TC READ / WRITE UNIT MODIFICATION KIT

This modification kit is suitable for all A810, A812 and A820 machines with Time Code facility. The already installed TC Read/Write Unit must have the Layout 1.820.721.14.

Fig. 1: Zu entfernende Bauteile / Components to be removed

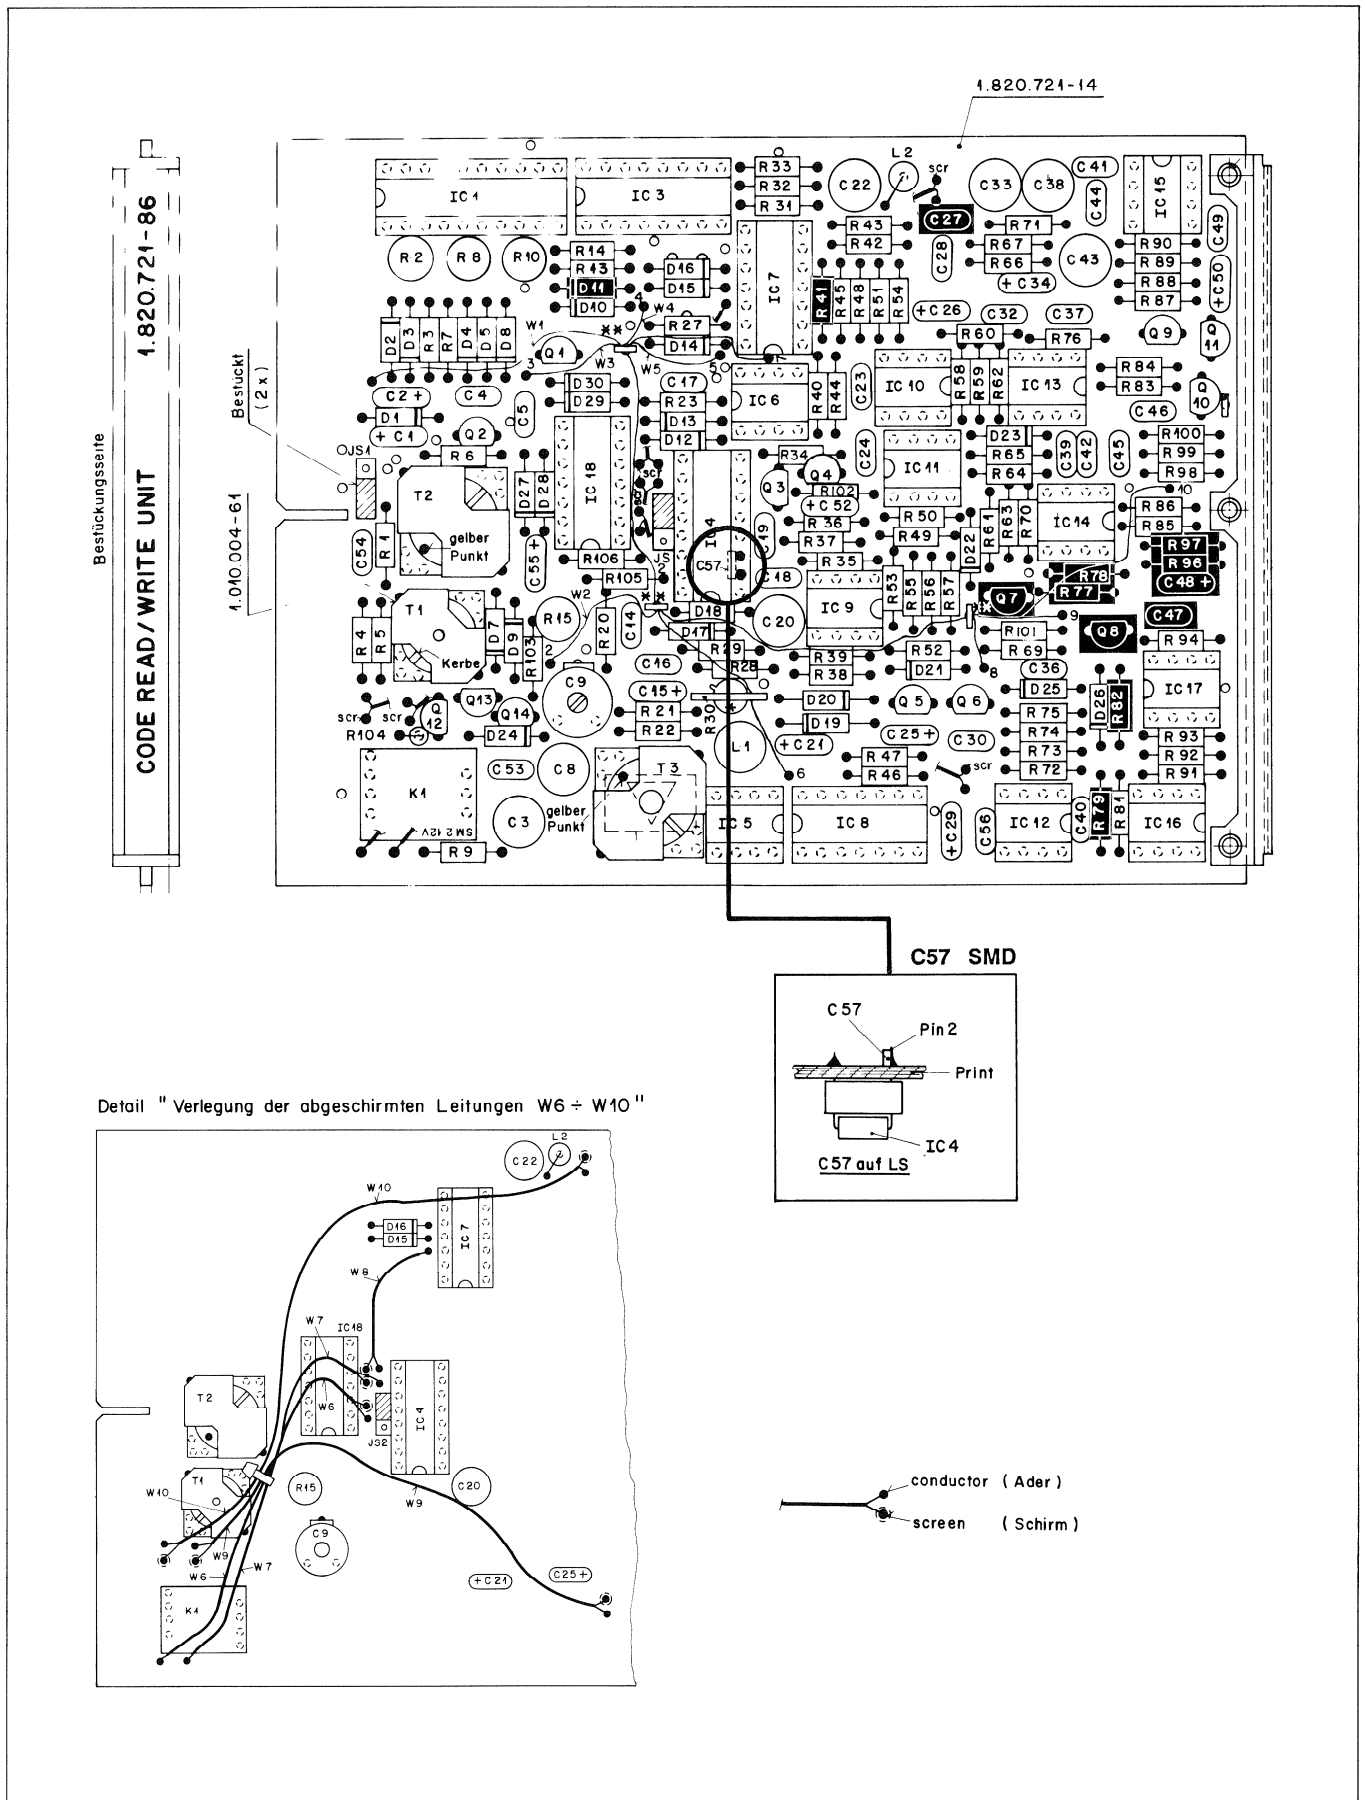
MODIFICATION (see fig. 1 and 2)

- Remove R79
- Remove R77 and replace by D31 Z; 7.5V; 5%; 40W (No. 50.04.1103)
- Remove Q8 (WP146)
- Remove C47 (47 μ F)
- Remove R41 (1k Ω)
- Remove D11 (IN4448)
- Remove C27 (0.01 μ F)
- Remove R82 47 Ω and replace by R 150 Ω ; 1%; MF (No. 57.11.3151)
- Remove R96 (1k Ω)
- Remove R97 (2.4k Ω)
- Remove C48, 47 μ F and replace by C 0.047 μ F; 10%; 63V; PETP (No. 59.06.0473)
- Remove R78, 820 Ω and replace by R 15 Ω ; 1%; MF (No. 57.11.3150)
- Remove Q7, BC 237B and replace by VN 0808 M (No. 50.03.1505)
- Link points 18 and 28 (W18)
- Link points 19 and 29 (W19)
- Link points 29 and 30 (W20)
- Set on the Relais Extended Board (pins to the points 14/15/16/17)
- Link points 11 (Relais Extended Board) and 21 (W11)
- Link points 12 (Relais Extended Board) and 22 (W12)

- Punkt 13 (Relais Extended Board) mit Punkt 23 (TC Read/Write Unit) verbinden. (W13)
- Auf der Lötseite C57; InF; SMD (Nr. 59.60.0102) wie in Fig. 1 und 2 dargestellt einfügen.
- Etiketle auf Index .87 erhöhen.
- Link points 13 (Relais Extended Board) and 23 (W13)
- Add C57; InF; SMD (No. 59.60.0102) on the solder side of the board as shown in fig. 1 and 2.
- Change the label to index .87.
